Projecte Tècnic

25_13_PLL

Projecte de reurbanització de la Pl. De la Llana

INFORME DE PARCS I JARDINS SOBRE EL PROJECTE "REURBANITZACIÓ DE LA PLAÇA DE LA LLANA" al districte de CIUTAT VELLA, ACT25-00431

Figura **27.** Esquema de zona de seguretat radical. Font: NTJ 03 E

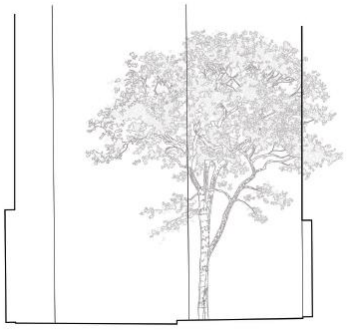
El projecte contempla **la protecció integral de l'arbre** en tota la seva magnitud. Cal incloure definició dels sistemes d'elements de protecció tant del tronc com de l'entorn de l'arbre. Dimensionar una franja lliure al voltant de l'arbre com a àmbit de seguretat del sistema radicular i de l'espai aeri, el més ample que sigui possible també per evitar interferència amb vehicles i maquinària (com a mínim segons estableix l'OMA).

- No es permet tallar cap arrel a partir de 3 cm de diàmetre en cap cas. En aquests casos caldrà avisar a Parcs i Jardins per a la seva valoració. Podria donar-se el cas que no s'acceptés el tall de l'arrel, per tant, caldrà establir en projecte una solució alternativa per no afectar a l'arbre en qüestió. Tot el que s'hagi d'executar si apareixen arrels es farà de forma manual.

Àmbit del projecte, planta enderrocs i desenvolupament de les obres. Fases d'obra.

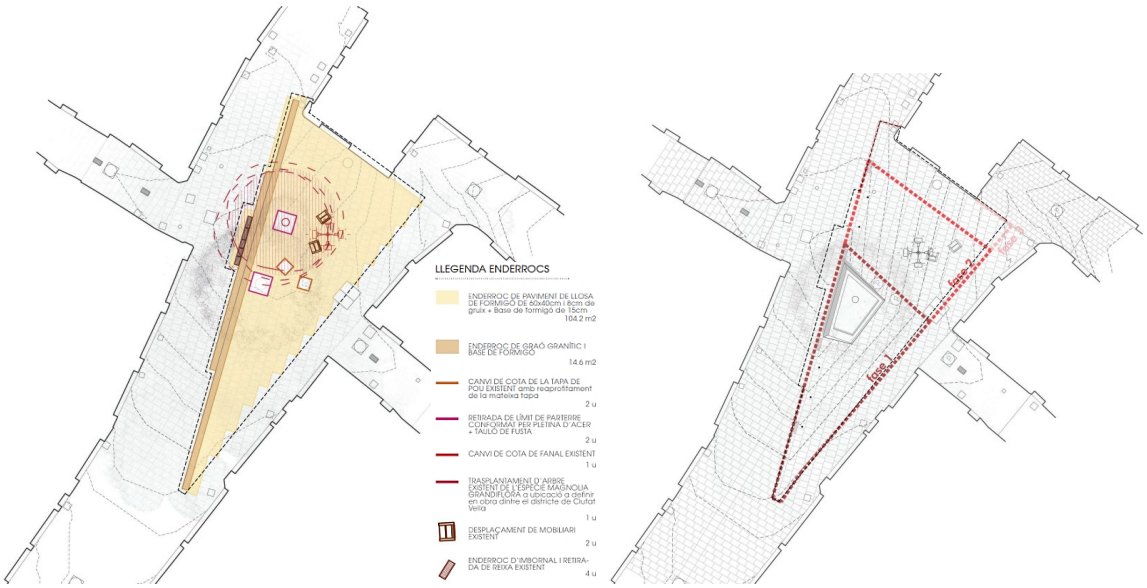
Cal a dir que no consta a la memòria del projecte un Annex sobre el desenvolupament de les obres. No consta el termini d'execució de les obres.

El projecte també contempla actuacions fora d'àmbit, les afectacions de les quals no s'han estudiat:

1.1.1. Punts de llum

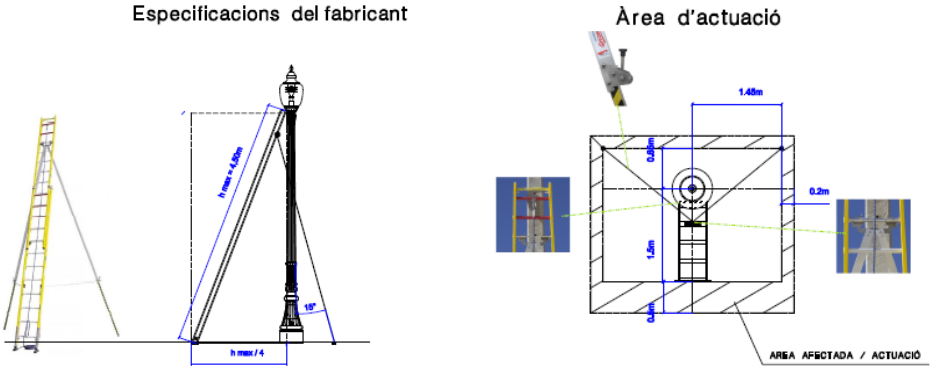
- El sistema actual d'enllumenat consta de 4 projectors d'halogenurs metàl·lics de 70 W instal·lats sobre un bàcul multi projector descatalogat i en estat 9. És per això que el projecte ha d'incorporar la renovació del sistema d'enllumenat de la zona central de la plaça, que pot ser basada en uns solució similar a l'existent actualitzada o alguna altra proposta que sigui funcionalment correcta segons els estàndards del Plec de Condicions Tècniques de les Instal·lacions d'Enllumenat Públic de l'Ajuntament de Barcelona.

- El tipus de font de llum ha de ser llum blanca LED de 2700 K, seguint les directrius del Pla director d'il·luminació de Barcelona.
- Cal que s'entregui la fitxa de la lluminària led estandarditzada de l'Ajuntament omplerta pel fabricant. S'ha de garantir que la lluminària de leds i els seus elements compleixin amb tots els requeriments del Plec d'enllumenat. Cal tenir en compte especialment:
